参考資料-5

チェックシート

参考資料-5 チェックシート 目次

土砂災害警戒区域・土砂災害特別警戒区域 区域図

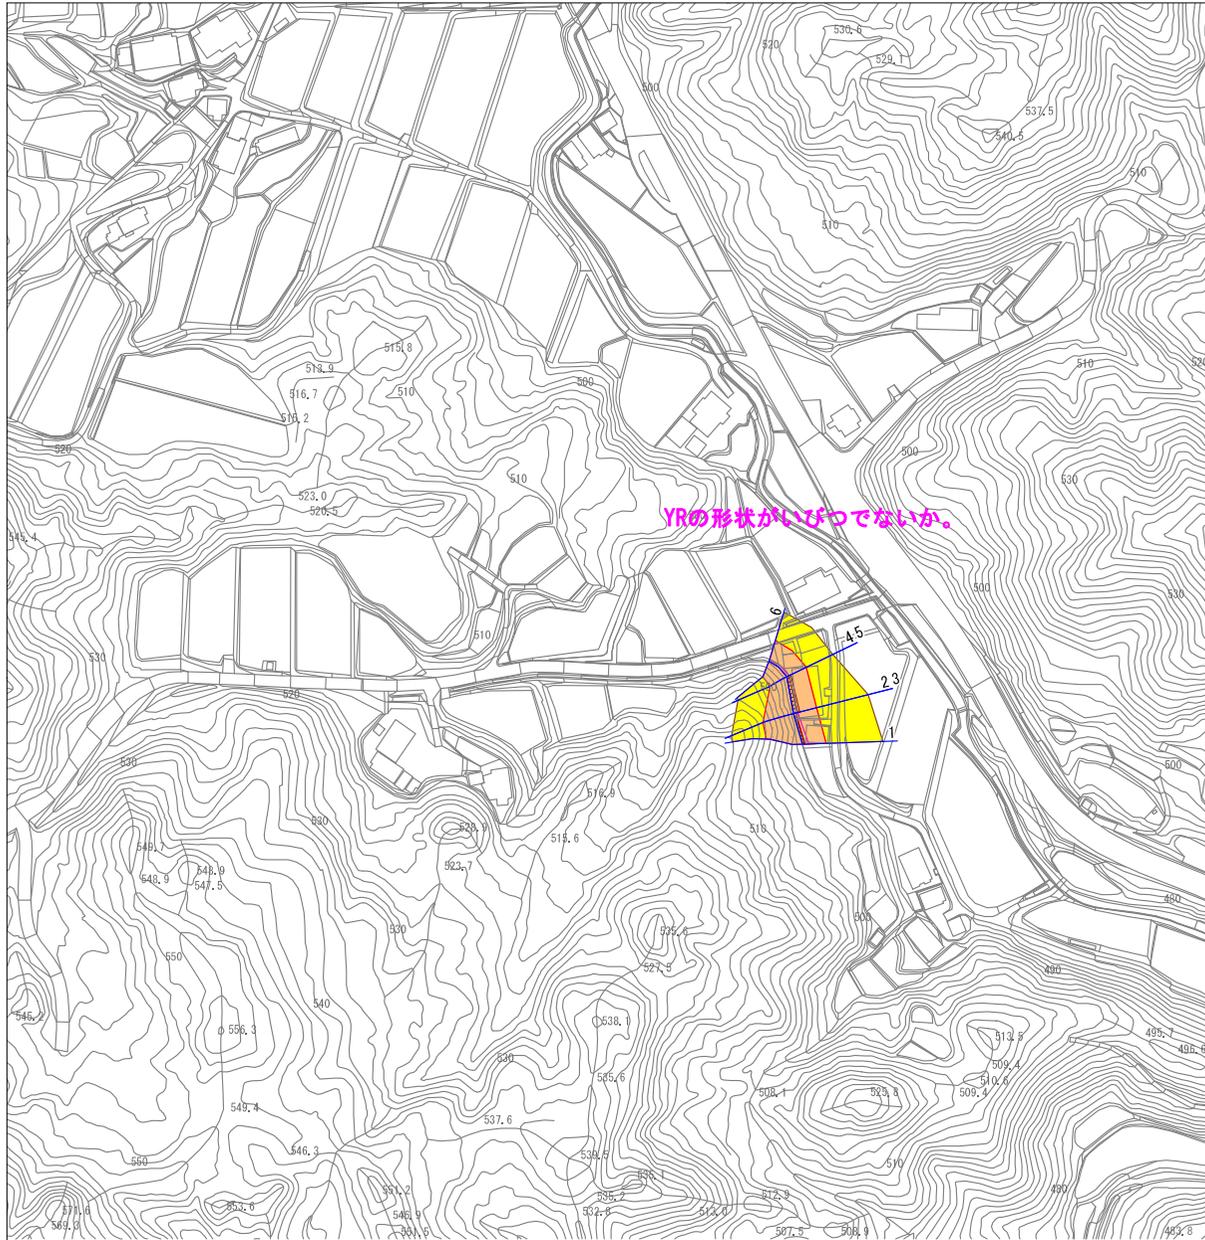
国土院の地図掲載が明示されているか。

様式-4(急)	横断面図
自然現象の種類	急傾斜地の崩壊
箇所番号	II-1-3964-1
箇所名	風防内(3694)
所在地	庄原市東城町川島

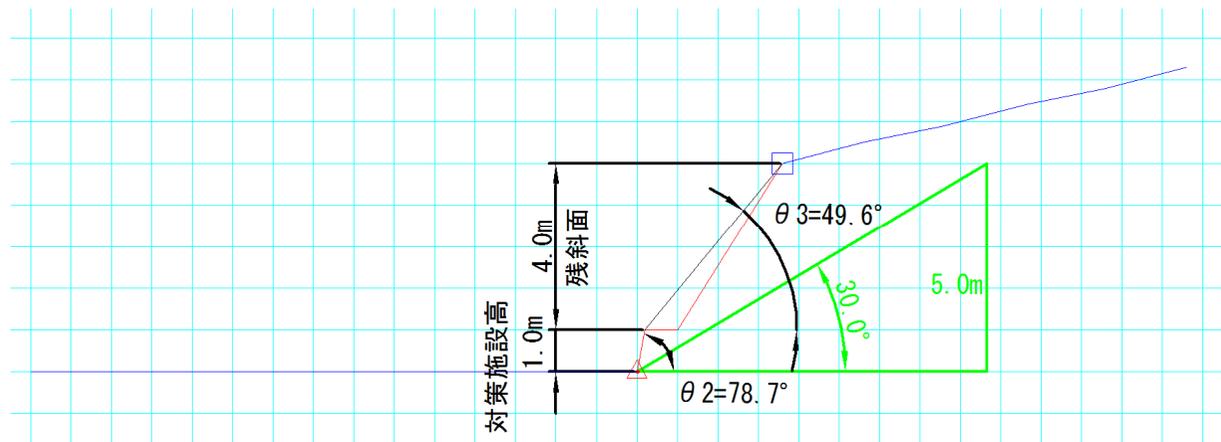
横断形状と写真に違いは無いか。

様式-5(急)	著しい危害のおそれのある土地の設定資料⑦
自然現象の種類	急傾斜地の崩壊
箇所番号	II-1-3964-1
箇所名	八幡(3964-1)
所在地	庄原市東城町菅

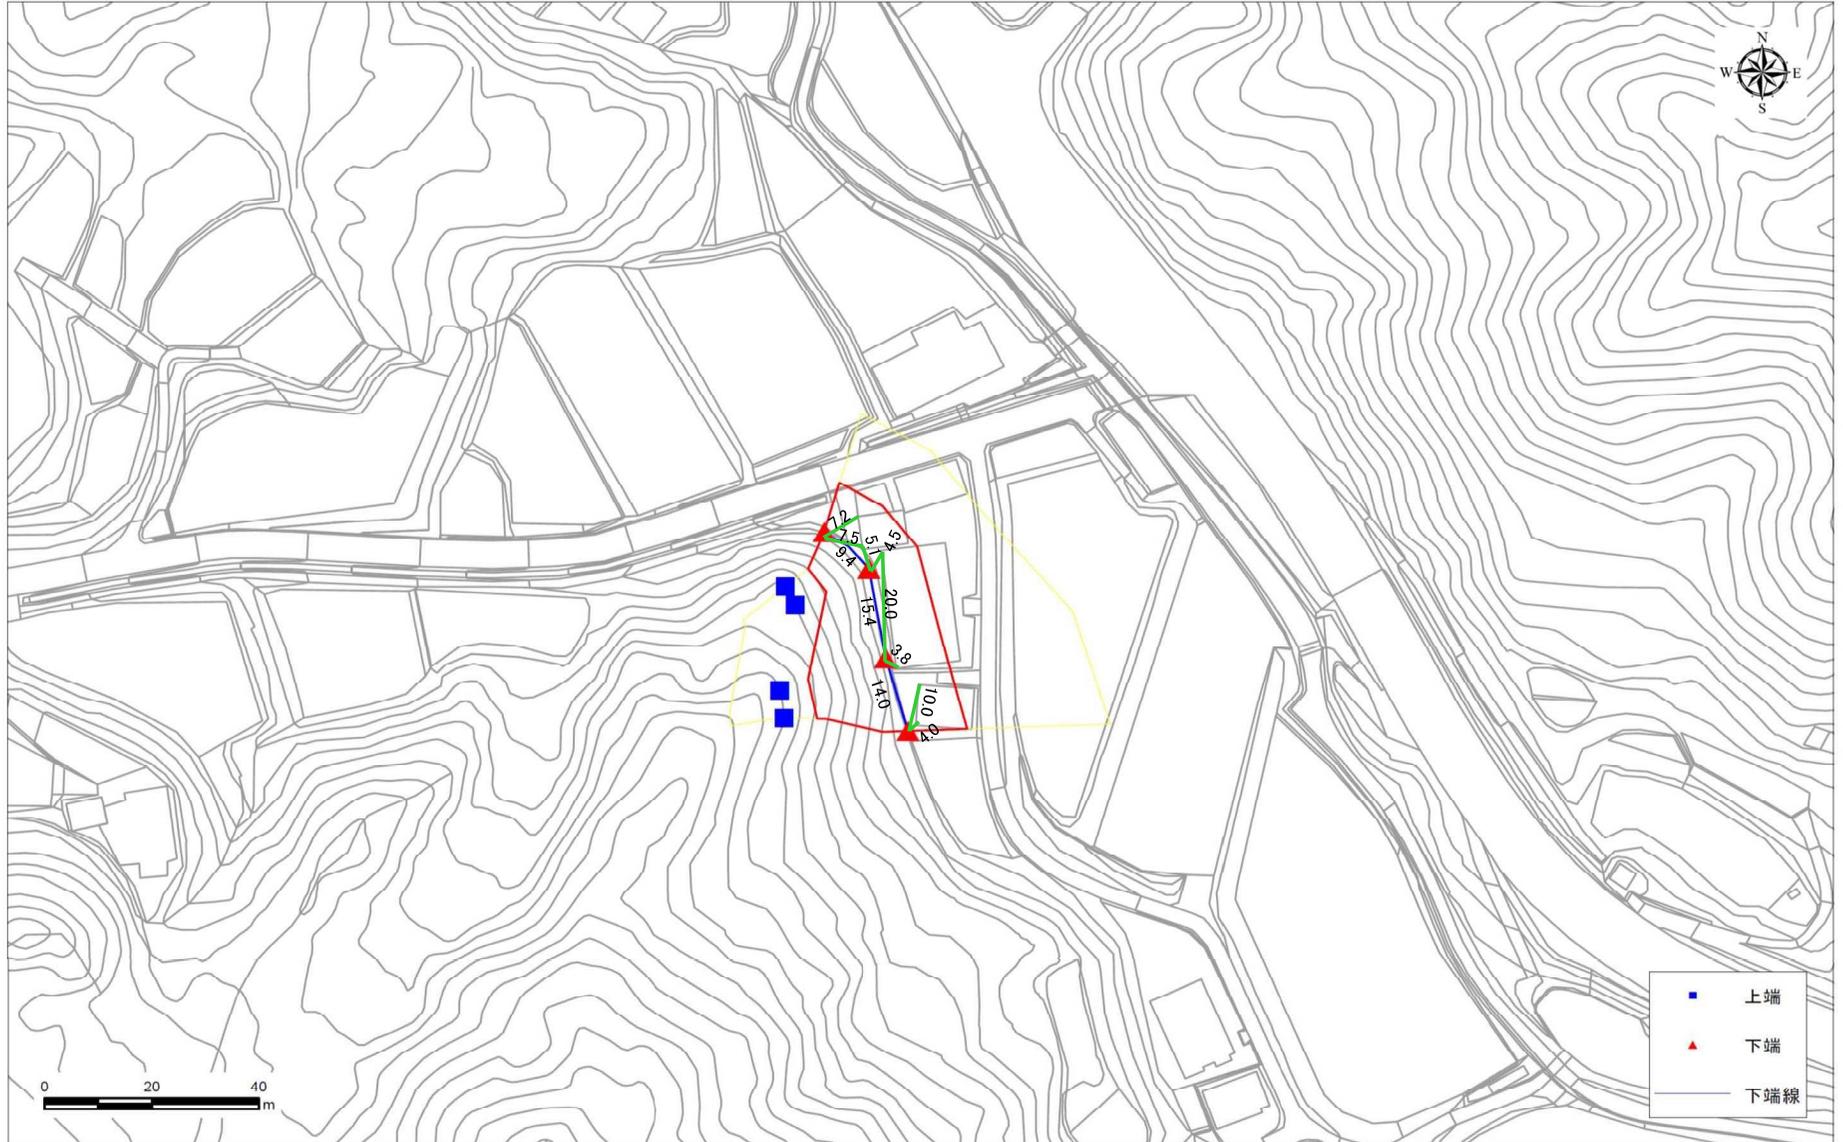
下端位置が2箇所以上の地物と関連付けられているか。

様式-5(急)	著しい危害のおそれのある土地の設定資料⑦
自然現象の種類	急傾斜地の崩壊
箇所番号	II-1-6039
箇所名	此谷1982
所在地	広島市安佐北区安佐町飯室

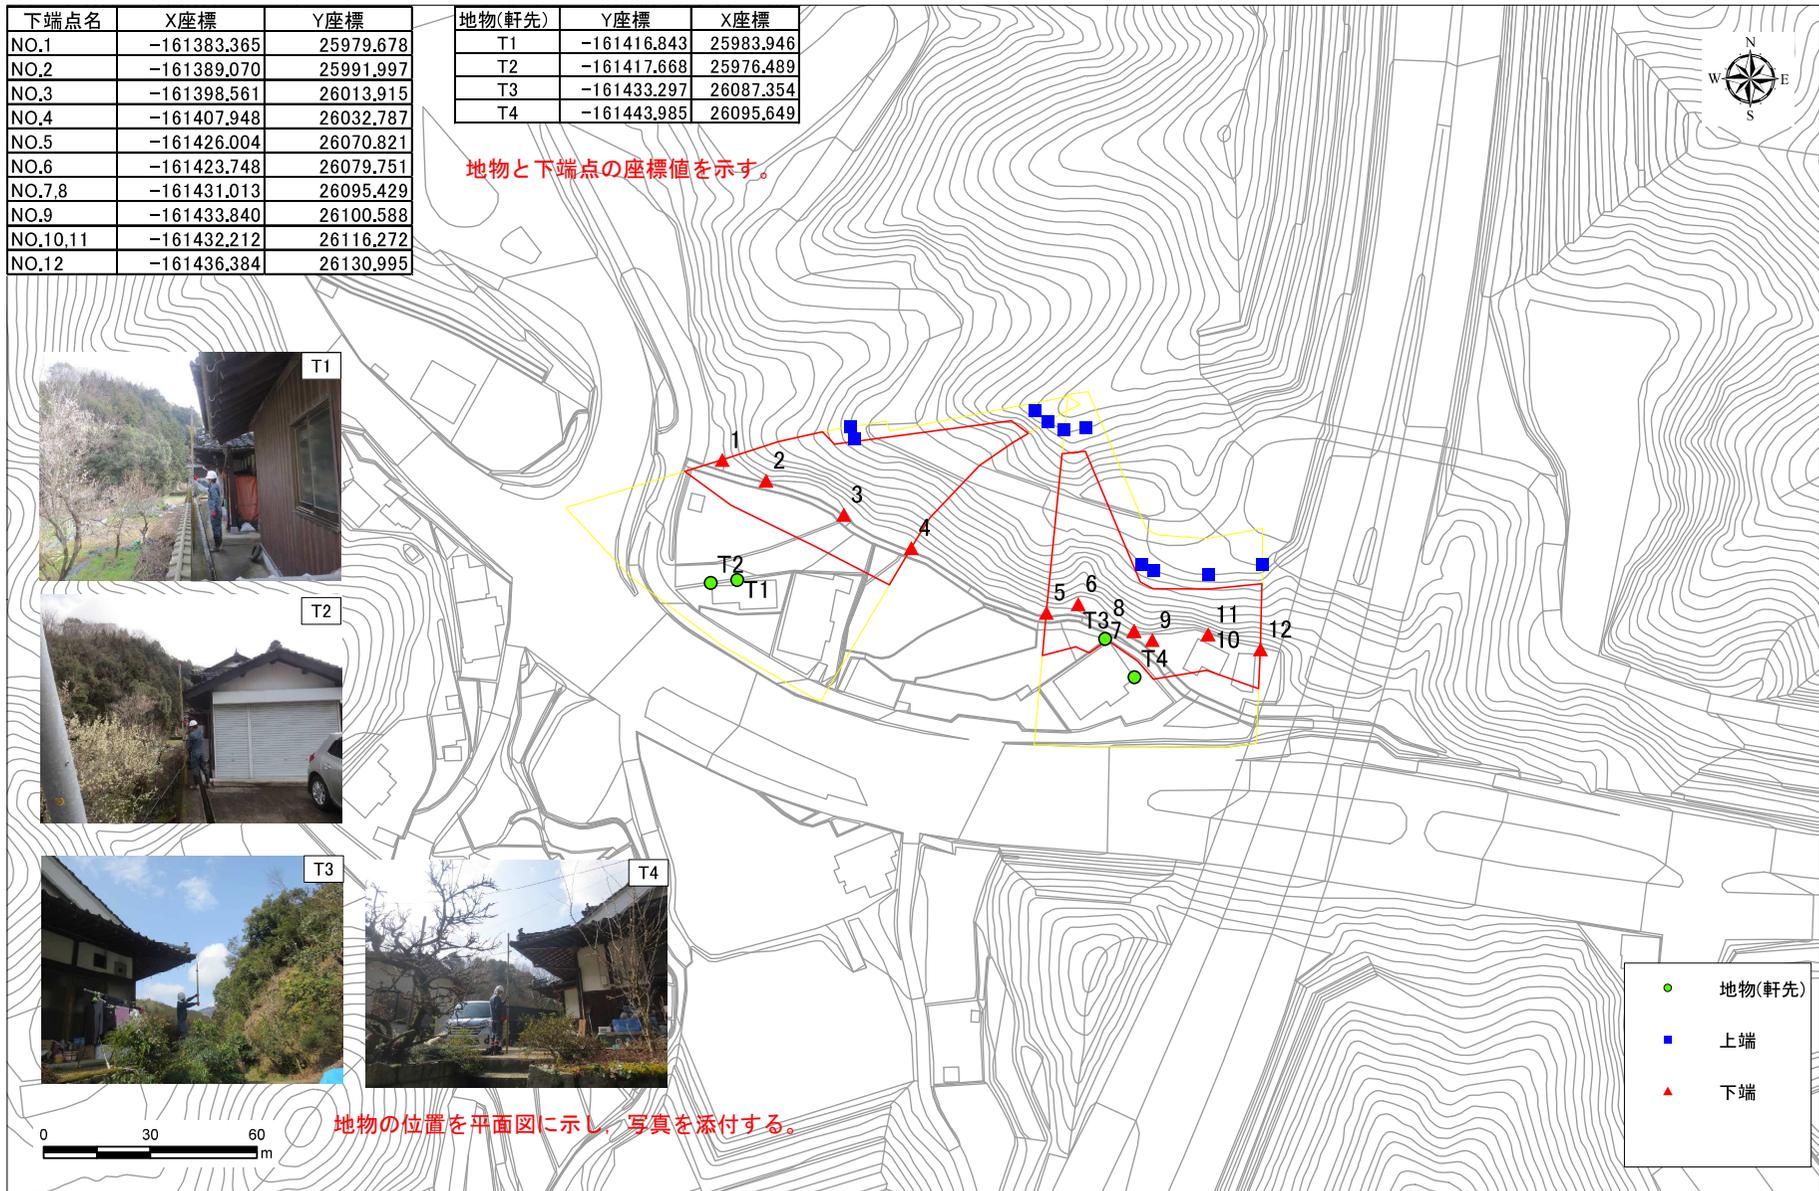
座標系を示す。

地物と下端点の座標値を示す。

地物の位置を平面図に示し、写真を添付する。

様式-1	平面図
自然現象の種類	土石流
箇所番号	I-1-11-8869隣b
箇所名	三草(8869隣b)
所在地	庄原市東城町川島

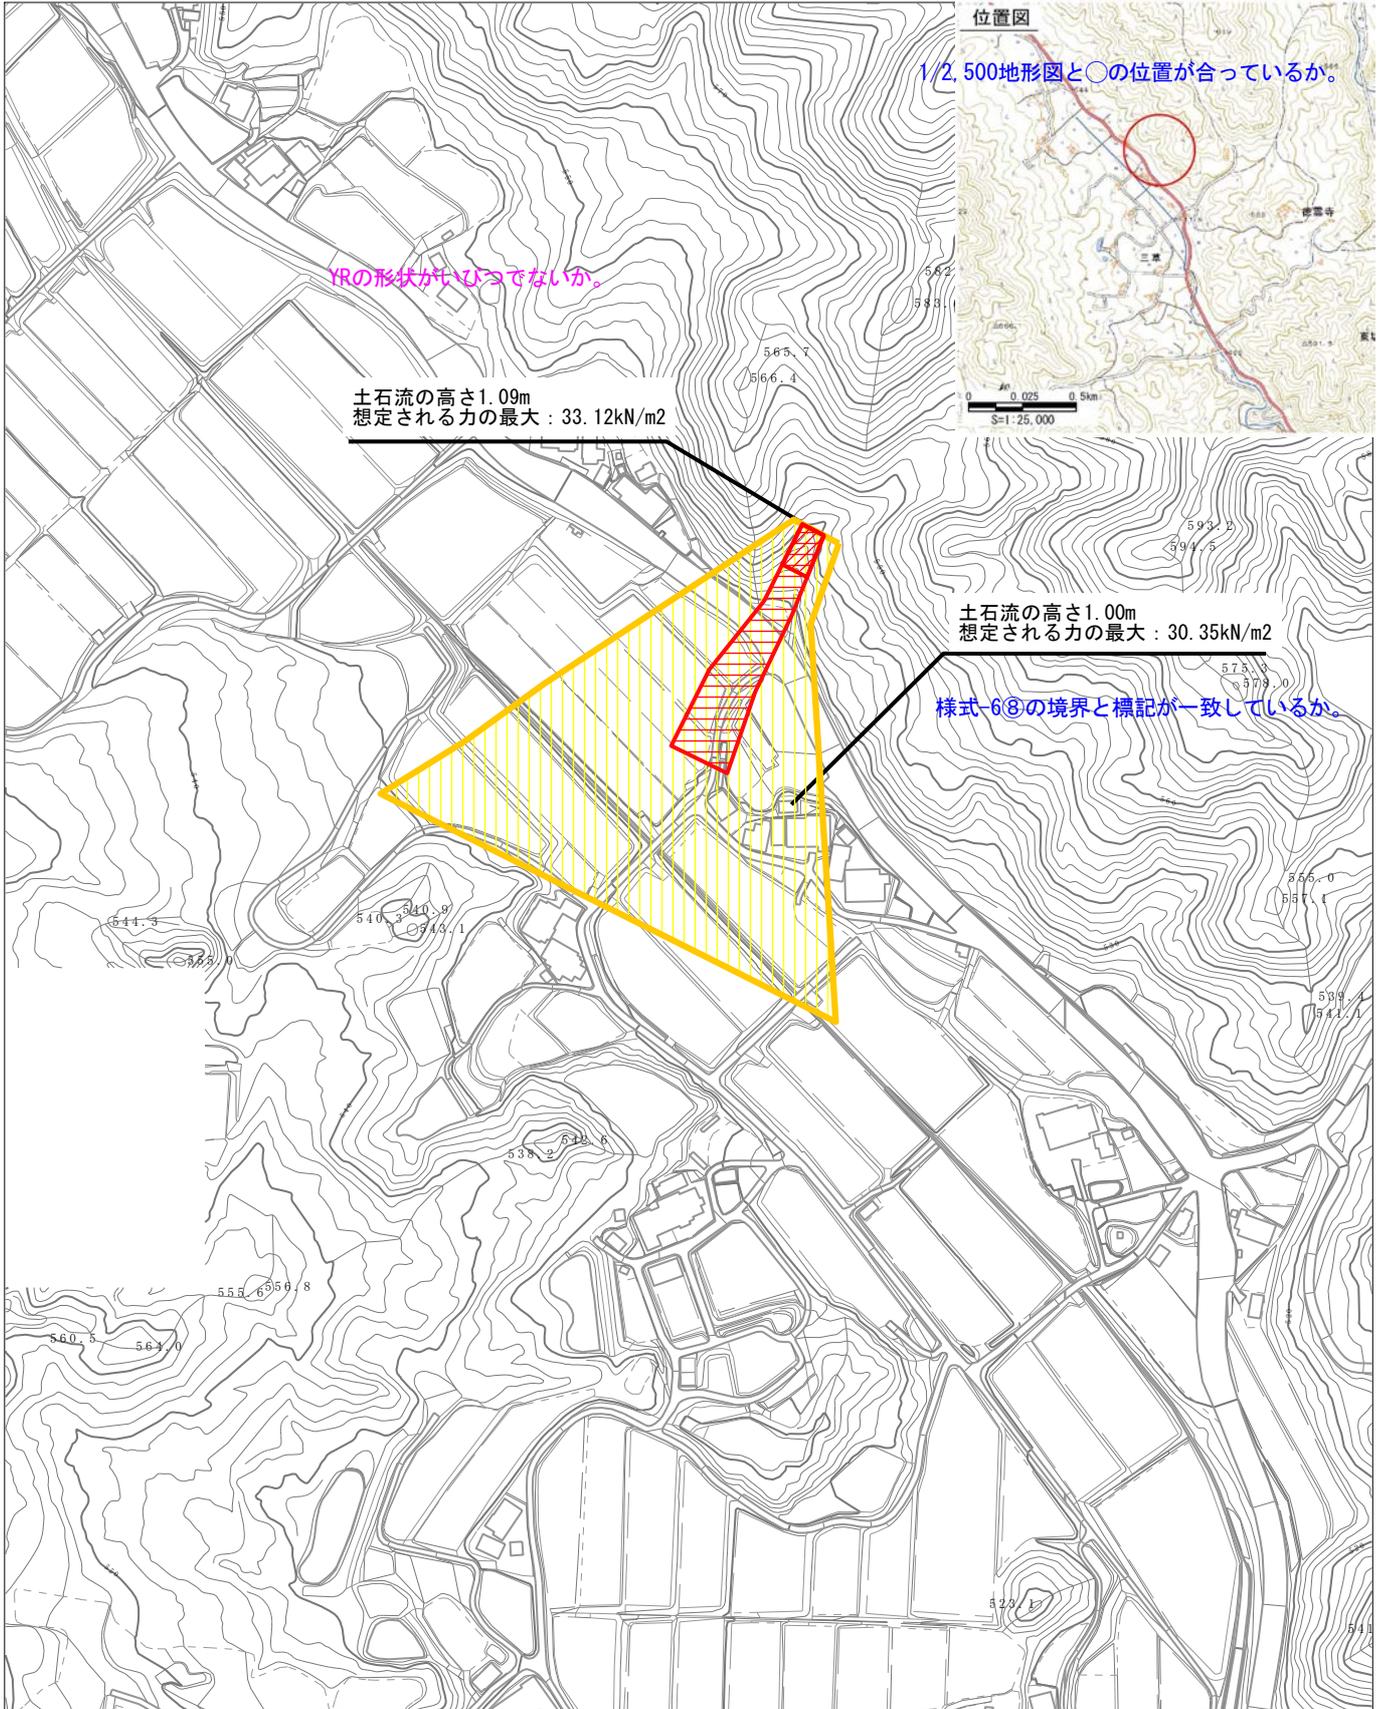
所定の凡例になっているか。

様式-4(土)	縦断面
自然現象の種類	土石流
箇所番号	I-1-11-8869隣b
箇所名	三草(8869隣b)
所在地	庄原市東城町川島

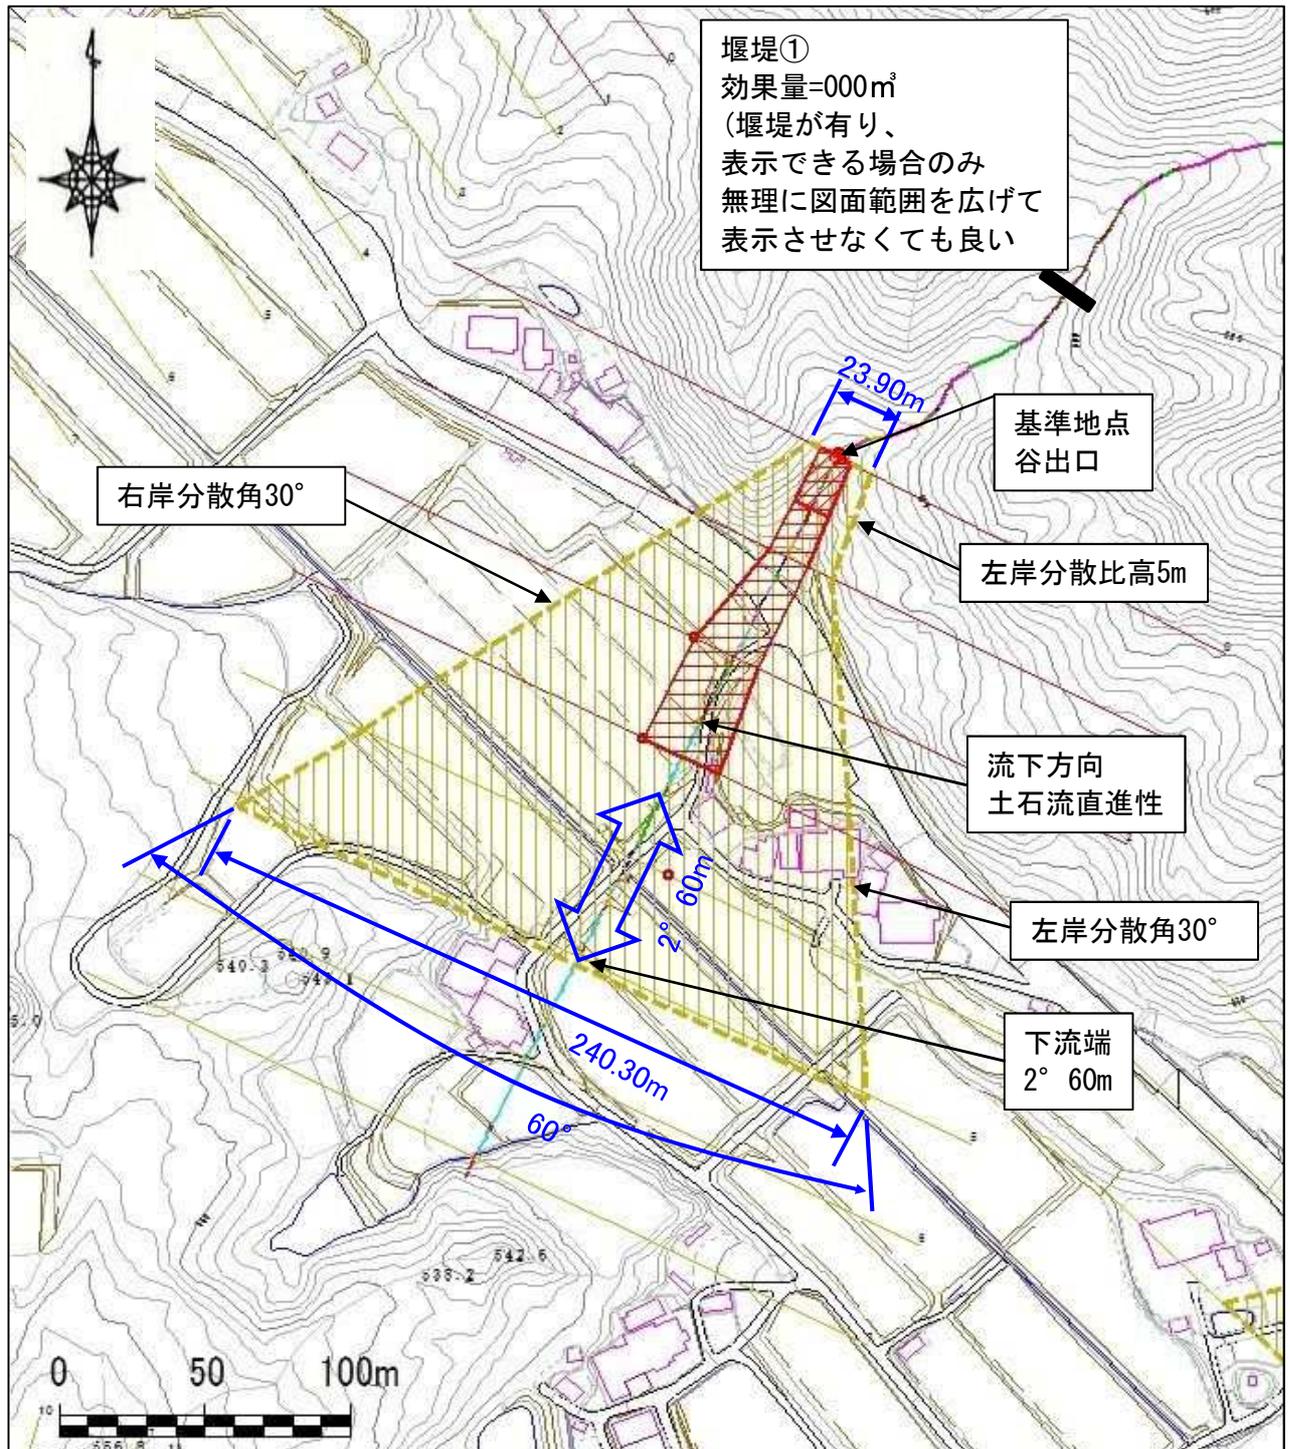
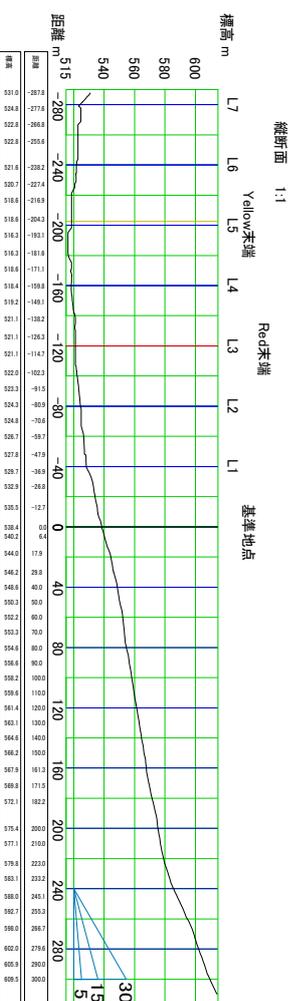
数値が読み取れるか。
